Aussi, nous souhaiterions connaître les dispositions que votre commune prévoit de mettre en œuvre pour améliorer l'accessibilité de son espace public au voisinage de notre agence. Pour cela, nous nous permettons de vous transmettre les fiches de préconisations du rapport qui concernent ces obstacles de voirie.

MAITRE D'OUVRAGE
MSA MIDI-PYRENEES NORD

Site
Agence de Gourdon

Obstacle critique n° **C1.1**

C1.2

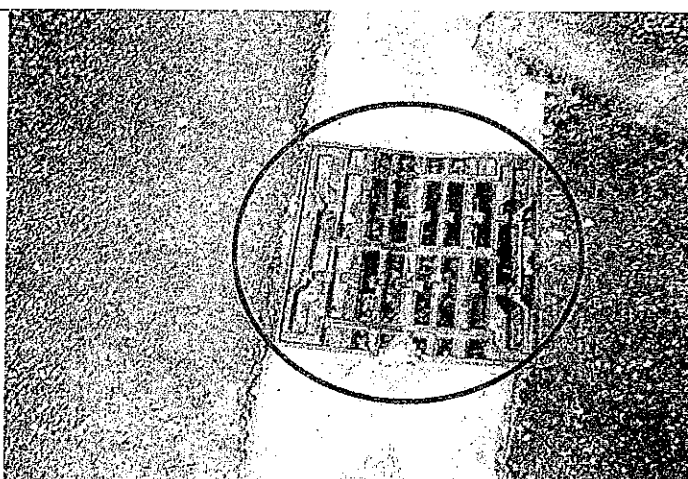
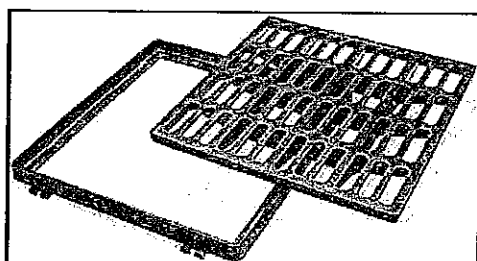
Présence d'une grille à baïonnette avec trous ou fentes supérieurs
à 2 cm dans le cheminement

Remplacer la grille existante par une grille conforme avec un maillage inférieur à 2 cm.

C1.3

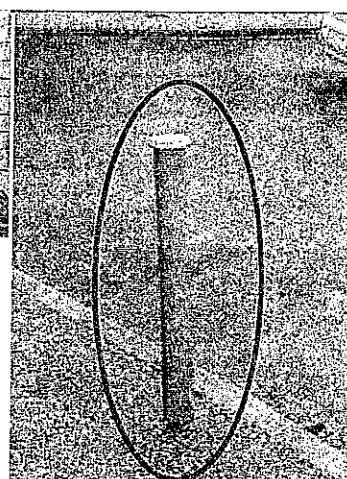
Hauteur du potelet inférieure à 1.20 m

Poser un potelet conforme d'une hauteur de 1.20 m avec l'extrémité contrastée.

C1.4

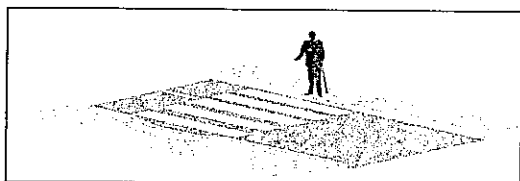
Absence de traversée de chaussée

Poser des bandes podotactiles adhésives de chaque côté de la traversée avec et réaliser le marquage de la traversée.

C1.5

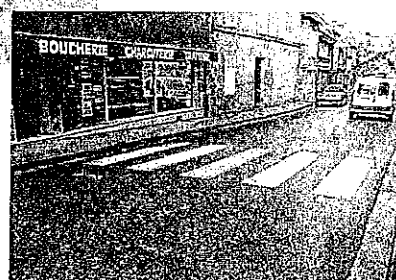
Absence de bateaux de chaque côté de la traversée

Absence de bandes podotactiles de chaque côté de la traversée

Réaliser un bateau de 140cm de largeur de chaque côté de la traversée avec bandes podotactiles adhésives.

C2

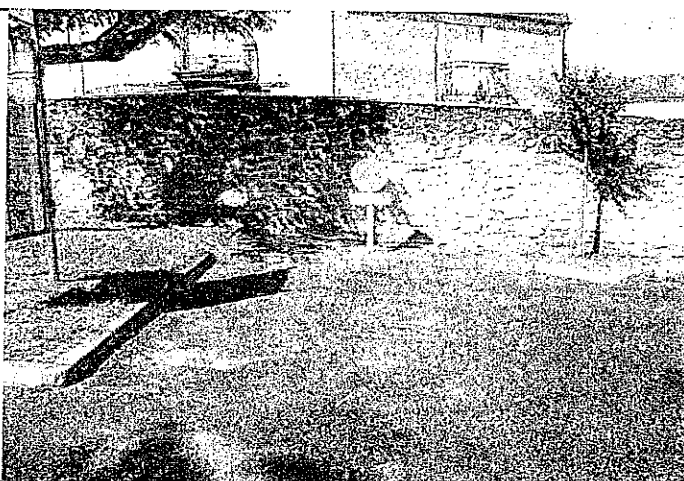
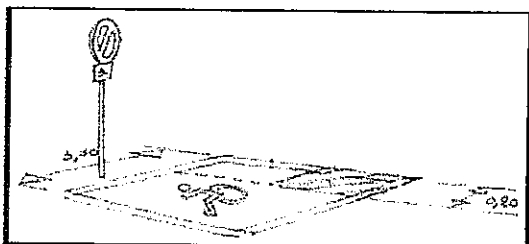
Marquage au sol de la place réservée non-conforme (dégradé)

Marquer la place au sol de façon
contrastée sur une largeur de 3,30m.

C3.1

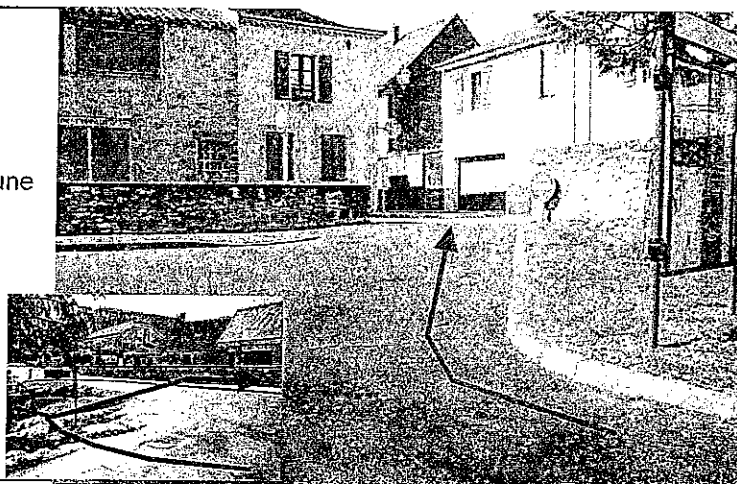
**Absence de cheminement piéton adapté aux utilisateurs de fauteuil roulant :
pente du cheminement excessive**

Baliser au sol un cheminement afin de contourner la pente.
Réaliser un marquage au sol à la peinture routière. (longueur de 1m sur une largeur de 10cm)

Créer un bateau de liaison pour accéder au trottoir de 140cm de largeur et le peindre d'une couleur contrastée par rapport à son environnement immédiat.

C3.2

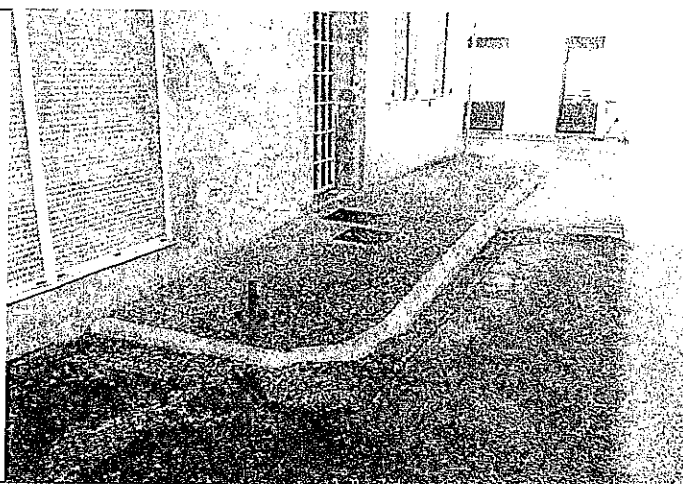
Présence d'un ressaut supérieur à 2 cm dans le cheminement

Chanfreiner le ressaut à 1 pour 3, sur une hauteur maximale de 4 cm.

C3.3

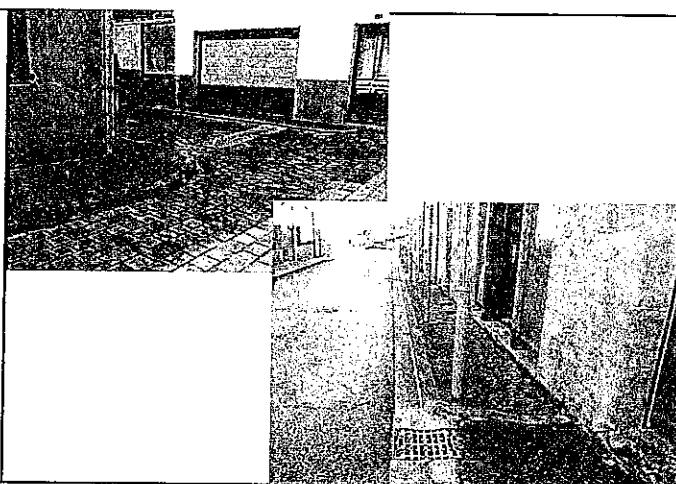
Largeur du cheminement inférieure à 1.40 m

L'élargissement d'un trottoir passe par une étude voirie approfondie émanant des services techniques de la commune.

Voir avec les services techniques de la ville.

C4

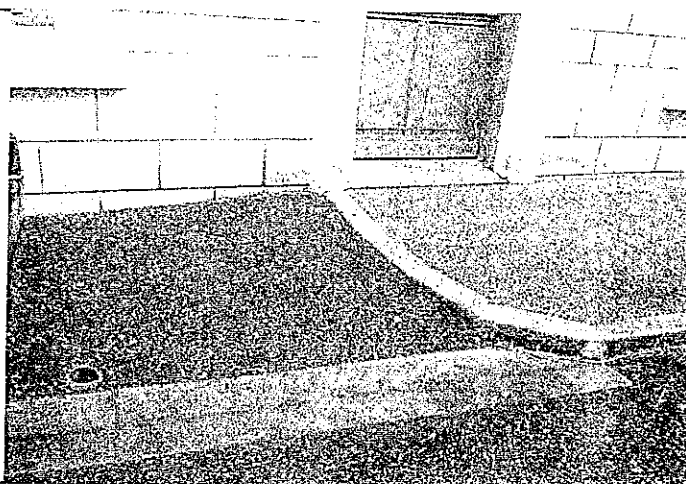
Absence de palier horizontal devant la porte

La reprise d'un trottoir passe par une étude voirie approfondie émanant des services techniques de la commune.

Voir avec les services techniques de la ville.

Obstacle critique n° C1

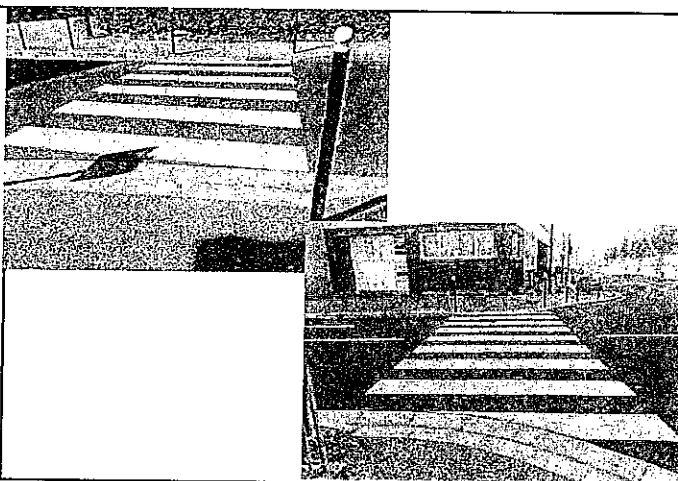
Absence de bandes podotactiles de chaque côté de la traversée

Poser une bande podotactile adhésive à 50 cm en amont de la chaussée, et ce de chaque côté de la traversée.

Obstacle critique n° C1

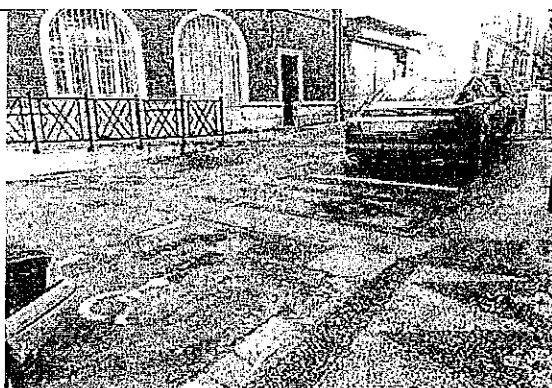
Largeur de la place réservée insuffisante

220cm

Les places de stationnement sont sur la voirie gérées par la municipalité. La MSA ne peut pas intervenir sur cet obstacle. Cependant, la MSA pourra informer la municipalité des obstacles relevés.

Obstacle critique n° C2

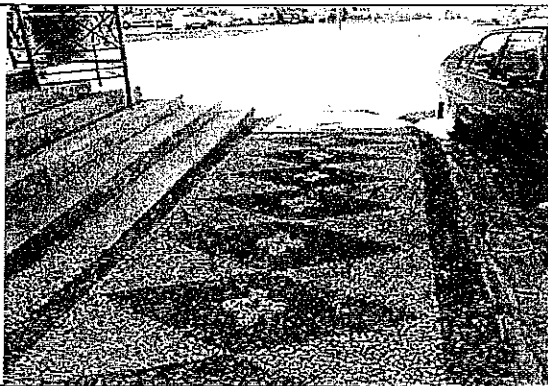
Revêtement du cheminement non dur et/ou non uniforme

La MSA ne peut pas intervenir sur cet obstacle.
Cependant, la MSA pourra informer la municipalité des obstacles relevés.

Obstacle critique n° C3.1

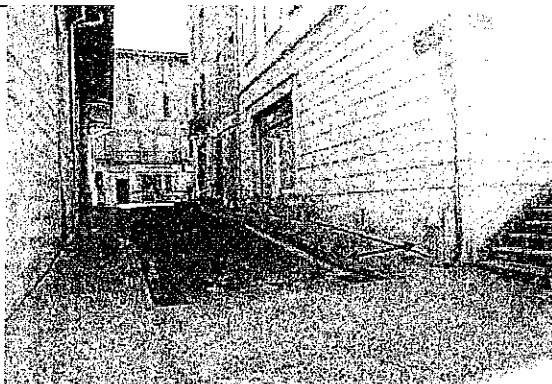
Largeur du trottoir non conforme

110cm

La MSA ne peut pas intervenir sur cet obstacle.
Cependant, la MSA pourra informer la municipalité des obstacles relevés.

L'accès à la MSA peut être facilité en passant par le haut de la rue (esplanade de la mairie)

Obstacle critique n° C3.2

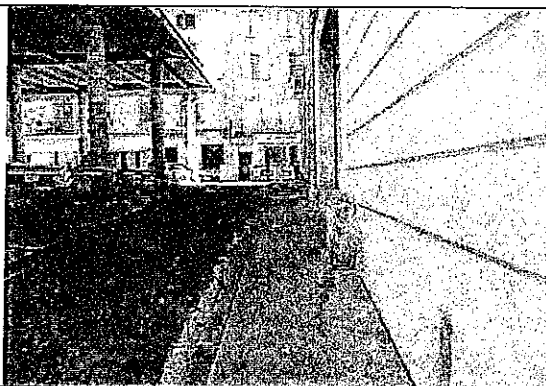
Présence d'une marche dans le cheminement

18+4cm

Pour permettre l'accès à l'entrée de l'agence, il est nécessaire d'effectuer des travaux sur voirie.
Pour rattraper le ressaut du trottoir, il est nécessaire de créer une traversée surélevée permettant de lier les 2 trottoirs. La personne peut accéder au trottoir côté esplanade de la mairie car il existe déjà une partie rabaissée.
La traversée de chaussée devra être équipée de manière conforme (bande podotactile, marquage au sol)
Reprendre le revêtement du trottoir.

Obstacle critique n° C1

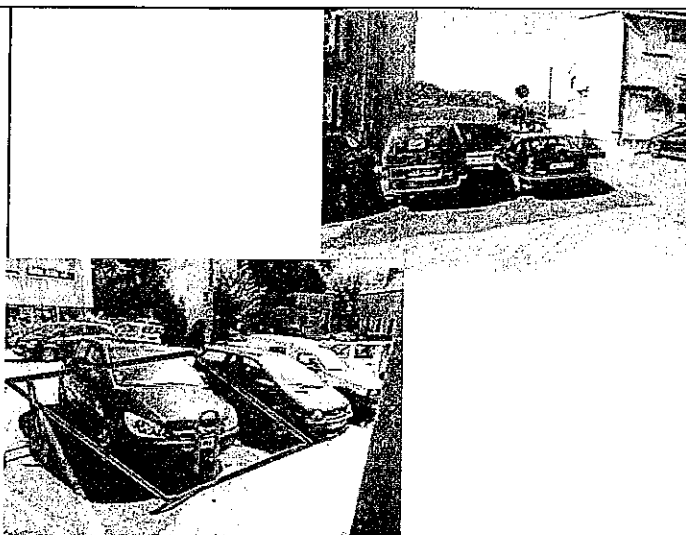
Place de stationnement en dévers >2%

Créer une place surélevée sans dévers, de niveau avec le trottoir, avec marquage au sol contrasté conforme (largeur 3,30m) et signalisation verticale (hauteur 2,00m).

Obstacle critique n° D3.1

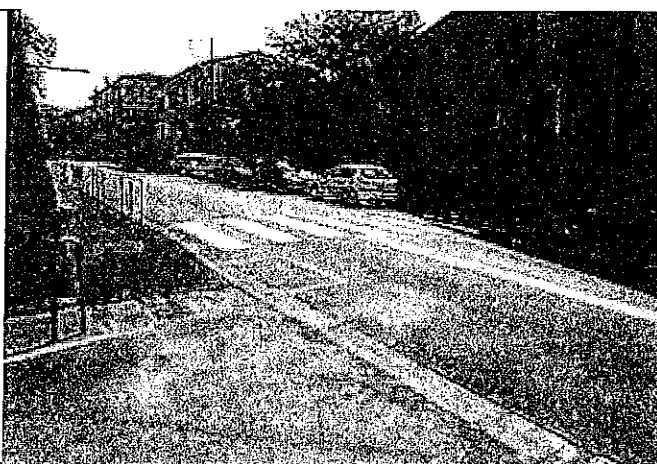
Absence de bateau d'un côté de la traversée

Absence de bandes podotactiles de chaque côté de la traversée

Réaliser un bateau de 140cm de largeur d'un coté de la traversée et des bandes podotactiles adhésives.

Obstacle critique n° **C3.2**

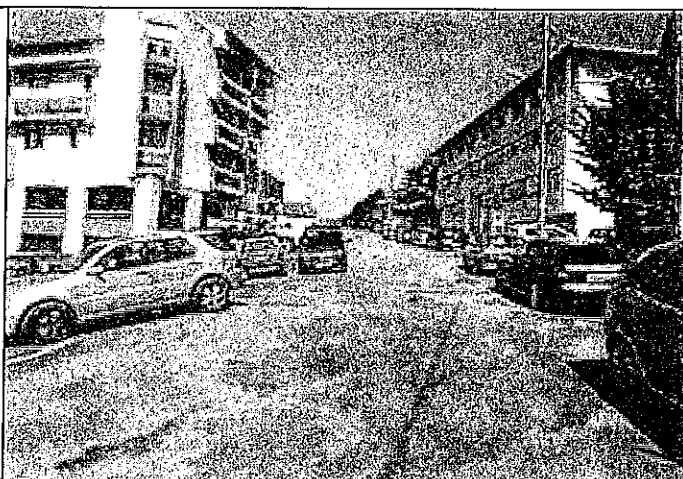
Pente du cheminement supérieure à 5% **10%**

Prévoir une aide à la personne ou venir en
voiture et se garer sur la place créée en C1
